Hoogheemraadschap van
Rijnland

Nota van beantwoording

Periodieke actualisatie
leggers en gekoppelde
werkingsgebieden 2024

Inspraakkaart kernzone van oppervlaktewater

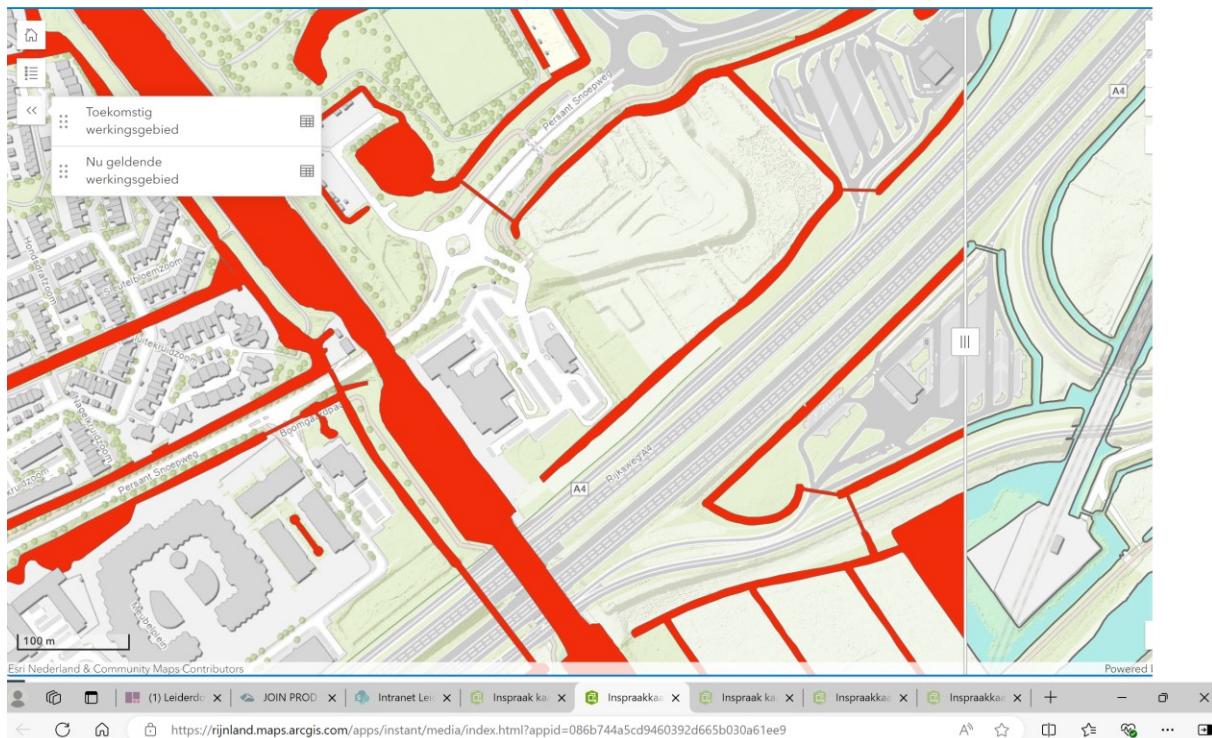
Het lijkt er volgend de tekeningen (zie bijlage) op dat de waterloop stopt en niet middels een duiker in verbinding staat. Indien deze constatering juist is, is ons verzoek om de waterloop eerder te stoppen gelet op de toekomstige ontwikkeling van drie paviljoens achter het hotel en de Mc Donalds. Daarnaast is er nog de verkeersafwikkeling op het huidige IKEA-terrein naar de Mc Donalds welk een rol speelt. Bij het eerder stoppen van de waterloop dient deze mogelijk door het korter maken iets breder te worden. Dit laatste lijkt ons geen probleem. Het water dient immers al breder gemaakt te worden.

Gaarne treden we in overleg wat de mogelijke opties zijn voor de waterloop in het kader van de toekomstige ontwikkelingen en mogelijkheden. De waterloop volgens het voorstel, alsook de huidige waterloop, geeft beperkingen op de toekomstige ontwikkelingen.

In de legger oppervlaktewateren staan gegevens van watergangen in Rijnlands beheergebied, zoals locatie en (minimale) afmetingen. De wettelijke grondslag daarvoor vloeit voort uit twee wetten: de Omgevingswet (afmetingen) en de Waterschapswet (onderhoudsverplichtingen). De legger geeft dus niets anders weer dan gerealiseerde waterstaatswerken/objecten die we nodig hebben voor het waterbeheer en de actuele gegevens daarvan. In de legger is daarom geen plaats voor afspraken over toekomstige of gewenste ontwikkelingen in het watersysteem. Alleen als deze afspraken worden gerealiseerd, worden deze in de legger opgenomen.

Er is al teruggekoppeld naar de gemeente dat zij contact kunnen opnemen met Team Vergunningverlening.

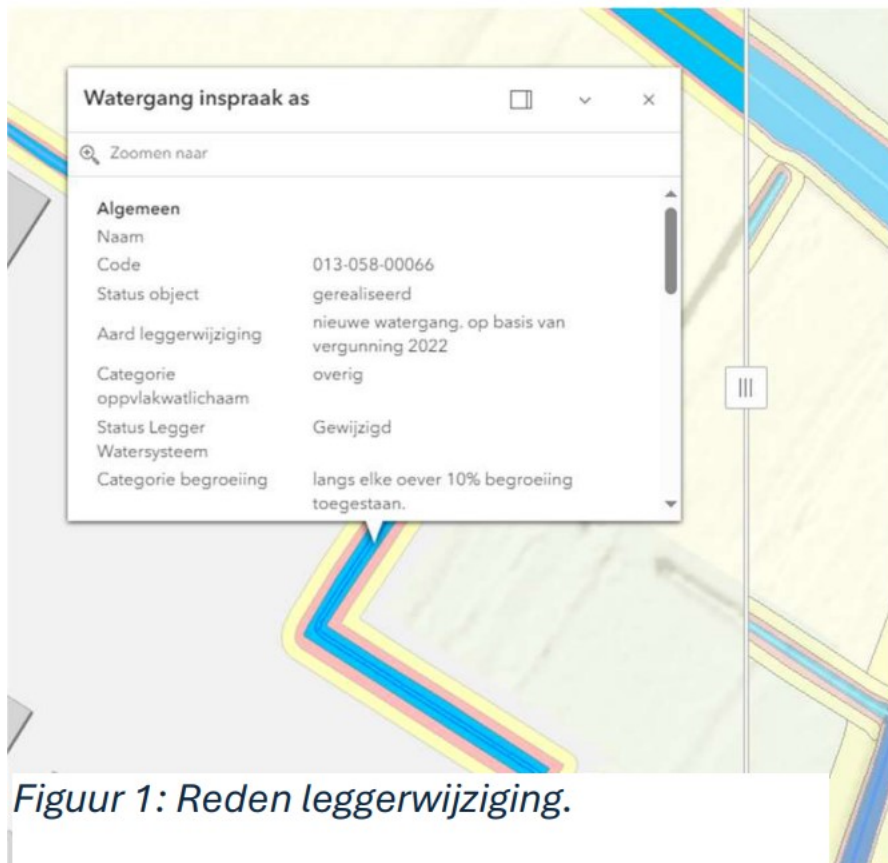
Daarom maak ik bezwaar tegen het legaliseren van een deel van de nieuw gegraven watergang met uw legger code: 013-058-00066. Het deel waar ik bezwaar tegen aanteken is het deel dat direct grenst aan het kadastraal perceel [REDACTED], waarvan ik mede eigenaar ben.

Voor dit deel heb ik geen vergunningaanvraag gevonden, noch ben ik vooraf geïnformeerd over het voornemen tot graven van dit deel van de sloot.

De reden van het bezwaar is dat door de ligging van deze sloot een strook van 3 meter langs de sloot niet meer ten volle agrarische benut kan worden als gevolg van de derogatieregeling.

Daarom is mijn voorstel de sloot tenminste tot 3 meter uit de perceelsgrens te laten verleggen, alvorens deze te legaliseren.

Het bestemmingsplan is het toetsingskader voor de gemeente: wij kunnen en mogen alleen toetsen aan onze eigen regelgeving.

Watergang 013-058-00066 is aangelegd in overeenstemming met de algemene regels uit de Keur van Rijnland (algemene regel "water dempen en graven"). Daarvoor gold en geldt geen vergunningplicht. Bij door Rijnland op te stellen besluiten wordt gekeken naar watersysteembelangen; het wel of niet kunnen uitrijden van mest is dat niet.

Figuur 1: Reden leggerwijziging.

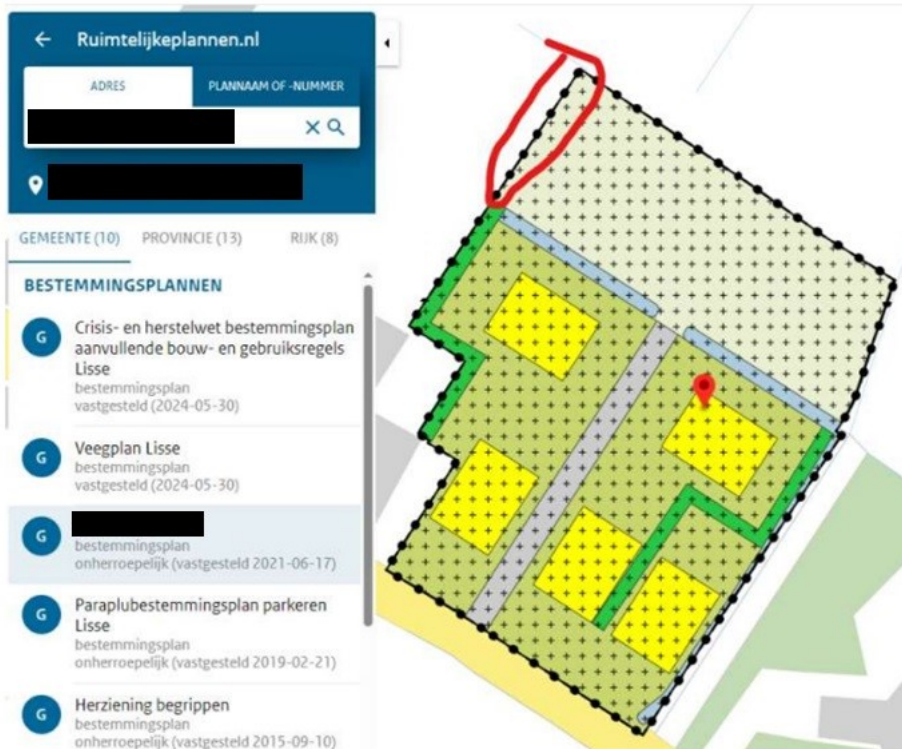
In uw administratie staat dat de sloot is gegraven, gebaseerd op een vergunning uit 2022. (zie figuur 1).

In de bekendmakingen op de site van Rijnland kan ik de vergunningaanvraag uit 2022 niet terugvinden.
